Glidning i fylling km. 138,22 Bergensbanen
Rapport etter befaring den 24.5.51

BEFARINGSNOTAT FRA BERGENSBANEN V/GULSVIK

REETBLERING AV STØTTEFYLLING I HALLINGDAL V/GULSVIK

BESKRIVELSE AV TILBAKEFYLLING I RASGROP

Km 145,650

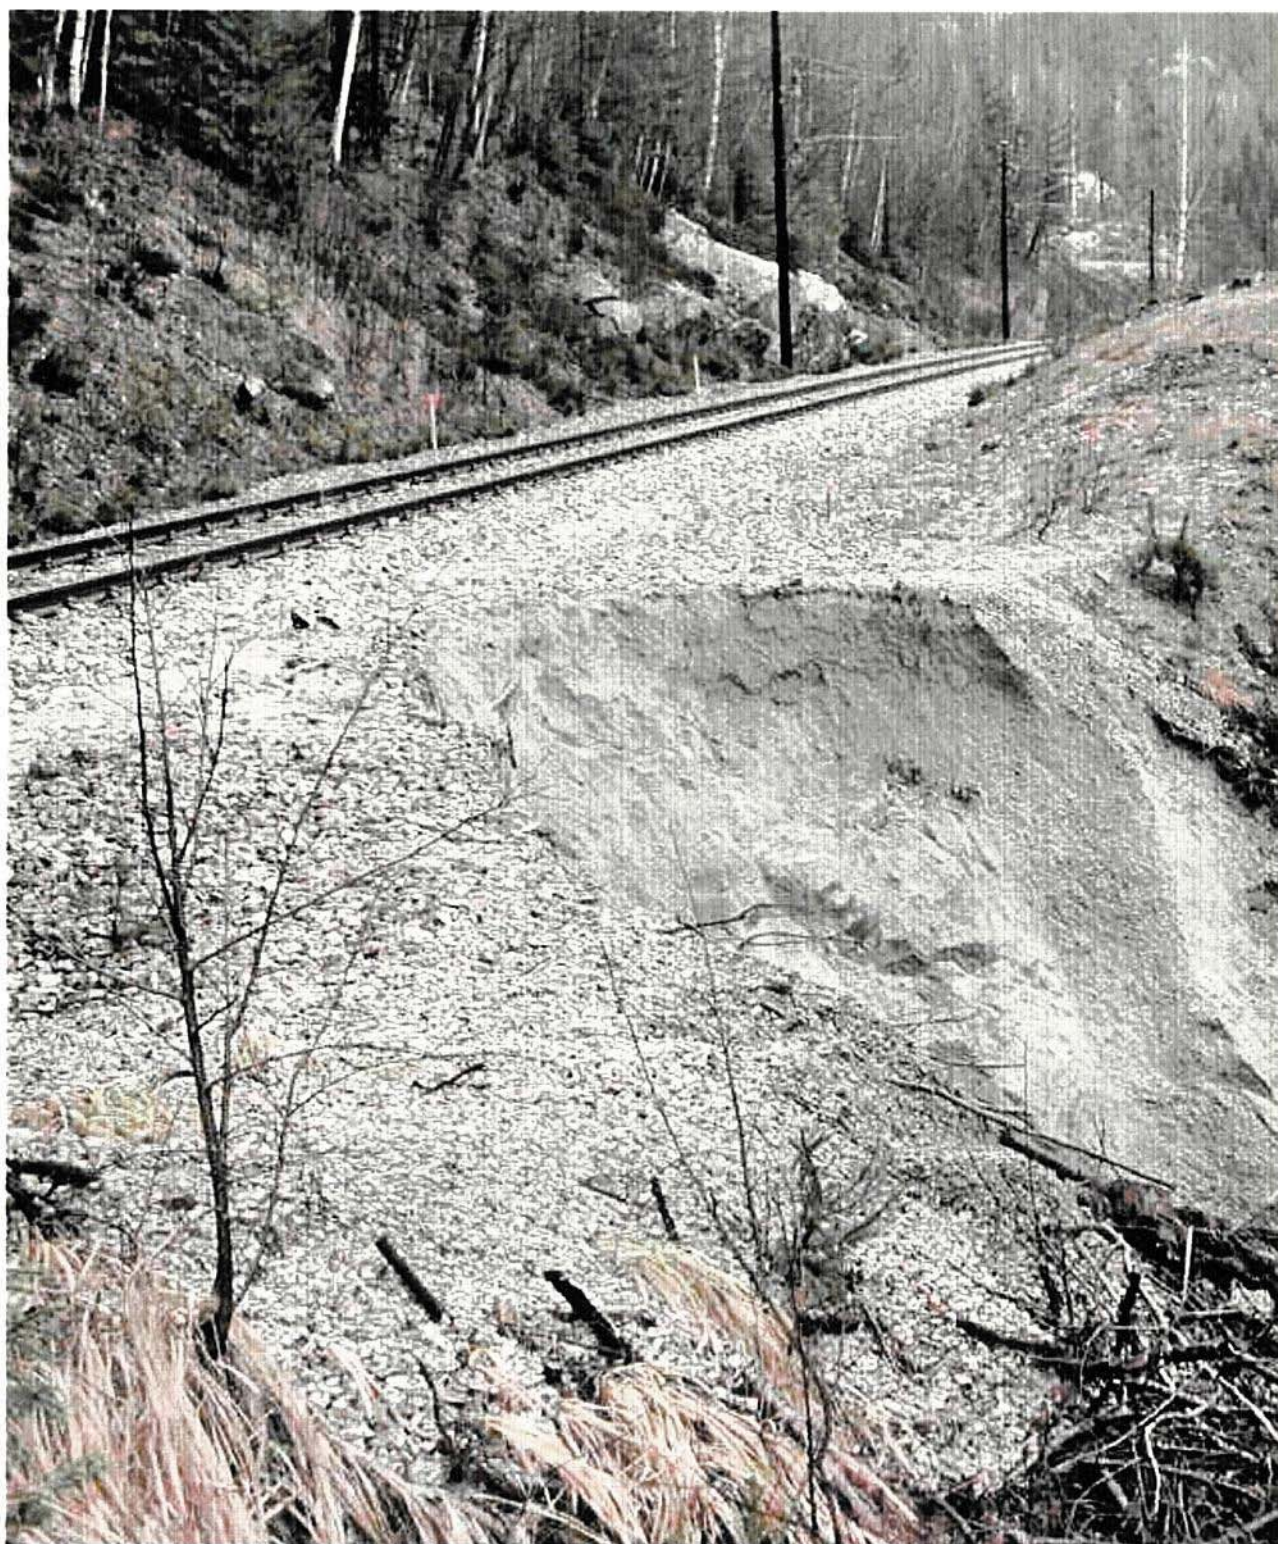
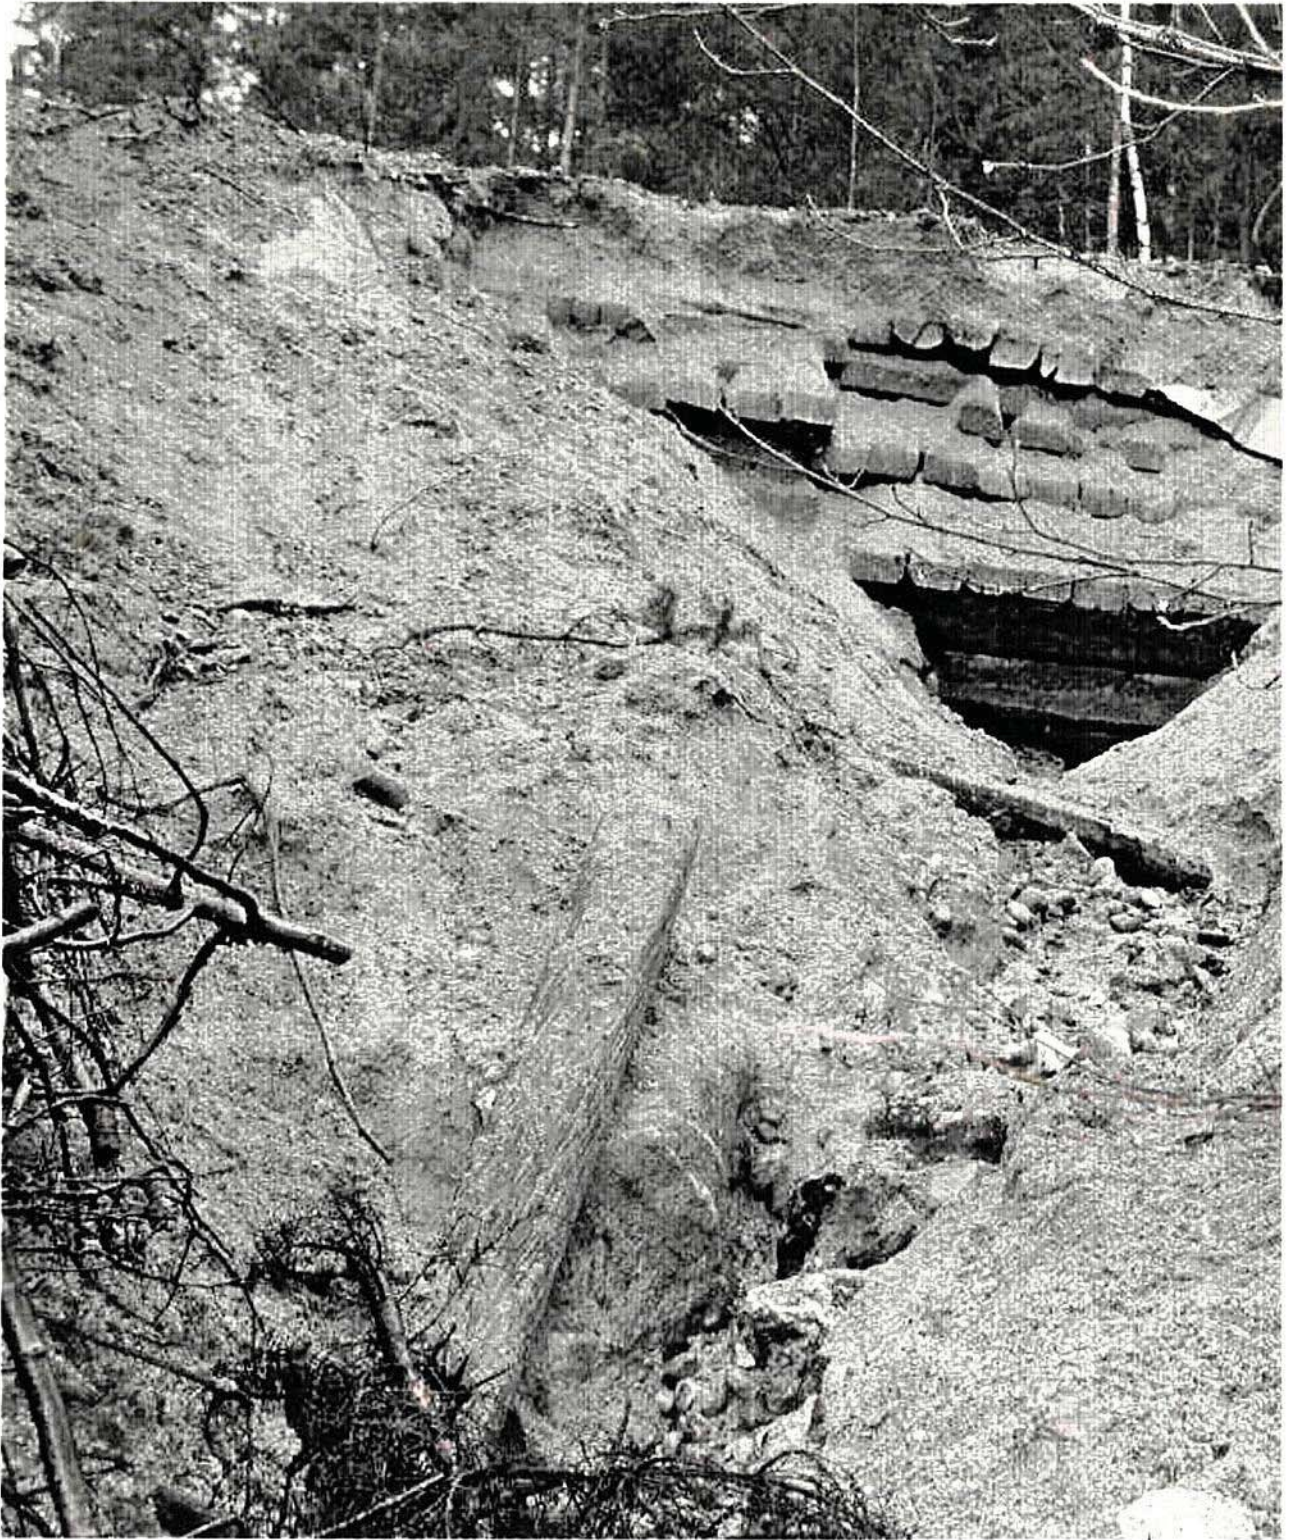
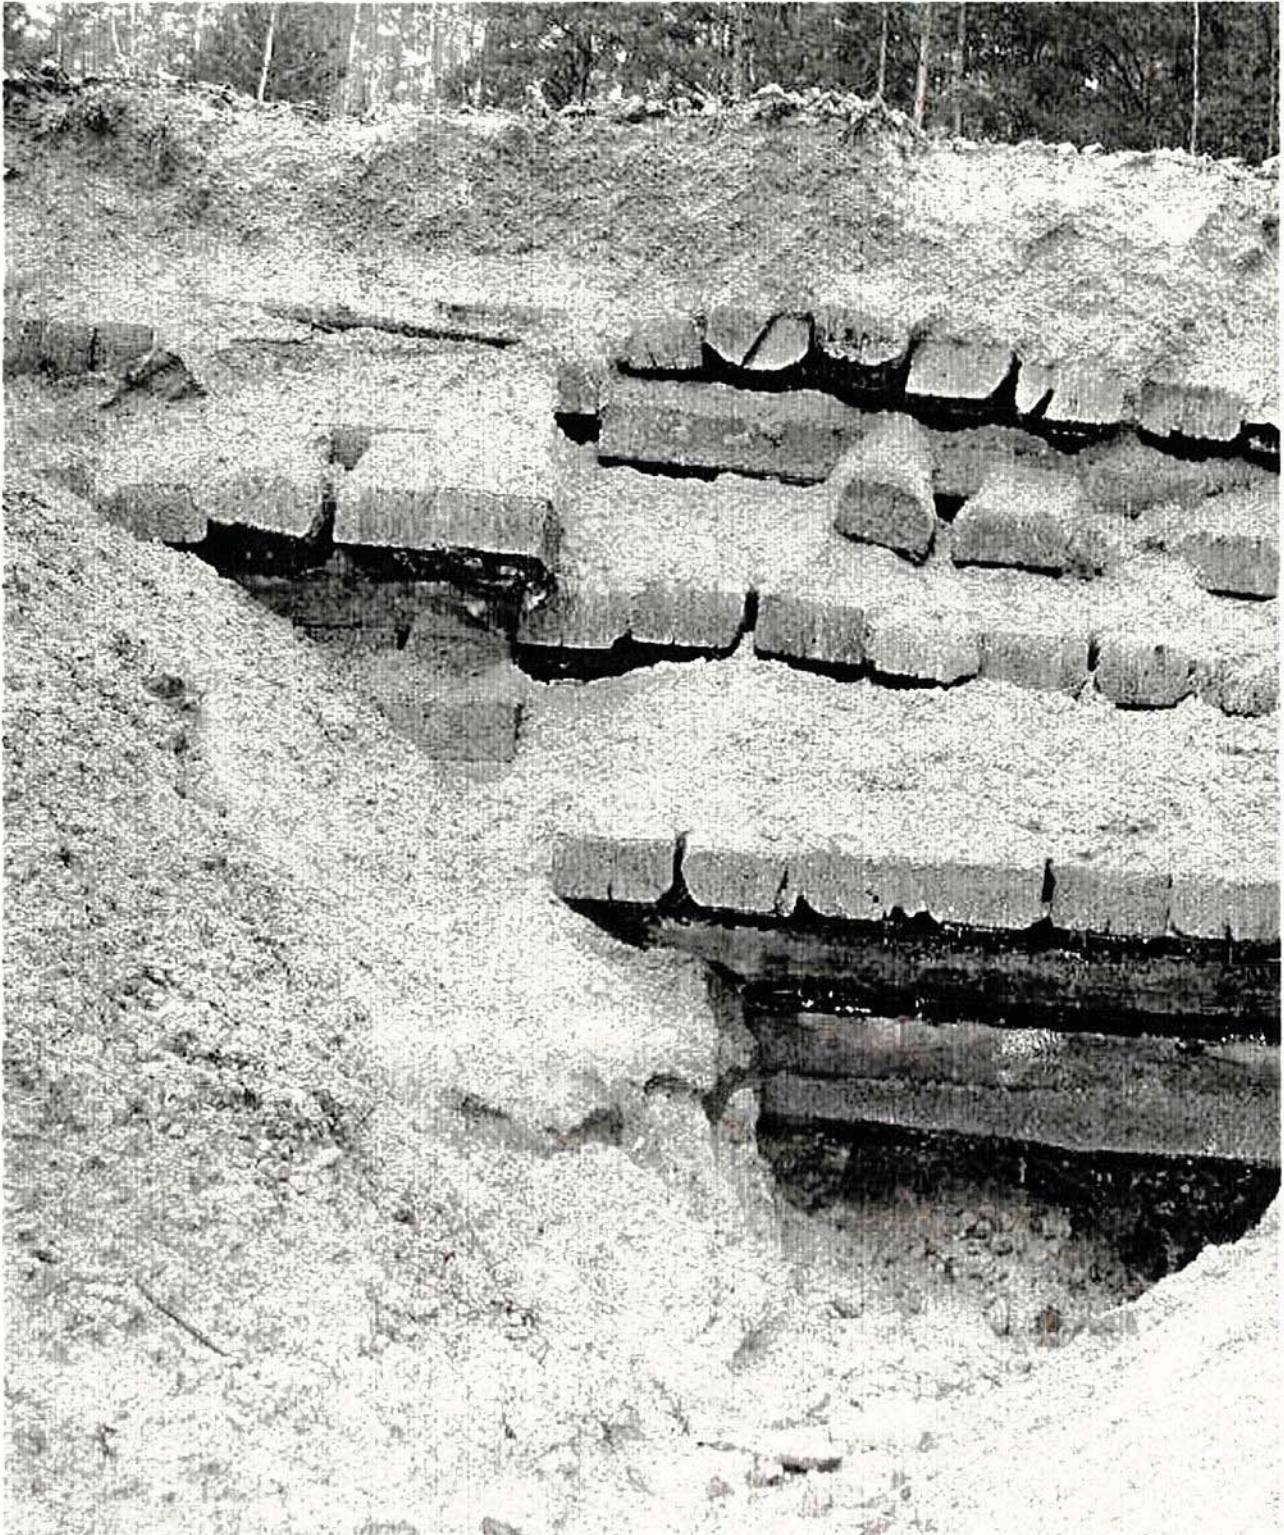
Her ligger sporet på ca 10m høy fylling mot syd og skjæring mot nord. Etter et ras i 1987 ble fyllingen lagt opp på flere lag (5-6?) med sviller. Som støttefylling ble det benyttet meget fin subbus som bestod av for mye finstoff. Alt vannet som slapp gjennom svillene har presset på subbus'en og til slutt ble vanntrykket for stort og friksjonen i massene ble helt borte og dermed var raset et faktum. Dette er ganske dramatisk og stabilisering må igangsettes umiddelbart. Det renner fortsatt vann under svillene og ved ny nedbør vil dette øke på og det vil foregå en utvasking under svillene som før eller siden vil føre til at svillene får deformasjoner og til slutt raser ut. Selv med kontroll før hvert tog og nedsatt hatighet er passering her betenkelig på sikt. Kontrollen må også inneholde inspeksjon av løsmassene under svillene ved hver passering for å se om det foregår utvasking av løsmassene som svillene ligger på. Kontrollen bør foregå stort sett av samme person for lettere å se forskjell på utviklingen.

Etablering av ny støttefylling bør allerede være i gang. Støttefyllingen bør bestå av sprengstein som fylles tilbake lagvis. Støttefyllingen bør ha tilnærmet samme helning som løsmasseryggene på begge sider av raset og fylle hele mellomrommet mellom ryggene. I bunnen bør all torv og rester fra raset fjernes og det anbefales å benytte fiberduk kl. IV under steinfyllingen. Etter hvert som fyllingen bygges opp bør raskantene planeres og løse masser bør fjernes. Det kan legges et drenerør fra underkant svillefylling, men dette bør komme ut i friluft slik at det kan inspiseres. Videre bør dette være bare i reserve for overvannet bør tas vare på og ledes bort ved hjelp av linjegrøfter og annet før det går ned i fyllingen. Nærmere beskrivelse av fyllingsarbeidene kan vi komme tilbake til senere.
